改善箇所説明図

リアサスペンション下部取付け位置

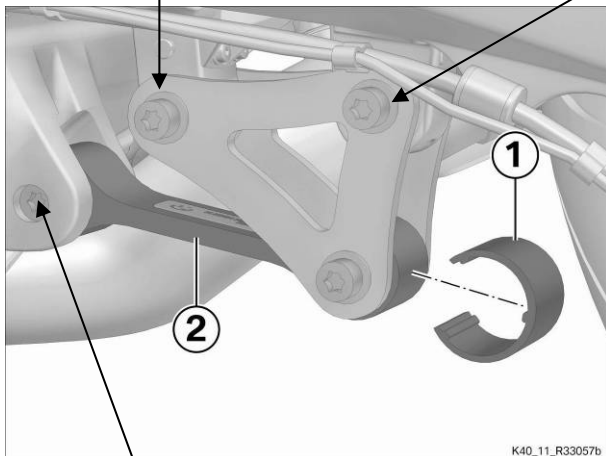
基準不適合発生箇所

リアサスペンション下部のリレーレバー取付部の腐食対策が不適切なため、当該取付部のブッシュに腐食が生じ、リレーレバーの動きが悪くなることがある。そのため、当該レバーに負荷がかかり、最悪の場合、リレーレバーが折損し、走行安定性を損なうおそれがある。

改善措置の内容

全車両、リレーレバーを対策へ交換するとともに、保護クリップを追加する。

リレーレバー取り付けボルト上に白ペイントマークを付ける（図示とおり）
